Die Software der Sender T14MZ / FX-40 wurde überarbeitet. **Mit der nun vorliegenden Version 1.7 (Encoder V1.47) sind folgende Funktionen hinzugefügt oder modifiziert worden.**

robbe Form 40-52517 ADBB

1. KREISEL MENÜ (NUR HELI)

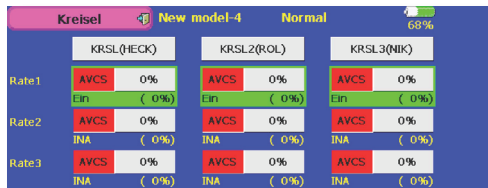
Im Kreisel Menü wurde die Funktion „**KRSL2 (ROL)**“ und „**KRSL3 (NIK)**“ hinzugefügt. Dadurch ist es jetzt möglich, pro Flugzustand drei verschiedene Kreisel oder eine 3-Achs Kreisel Einstellung abzurufen. Die „**KRSL2 (ROL)**“ und „**KRSL3 (NIK)**“ sind keinem Kanalausgang zugeordnet und müssen unter „**Funktion**“ zugeordnet werden.

Das Menü stellt sich wie folgt dar:
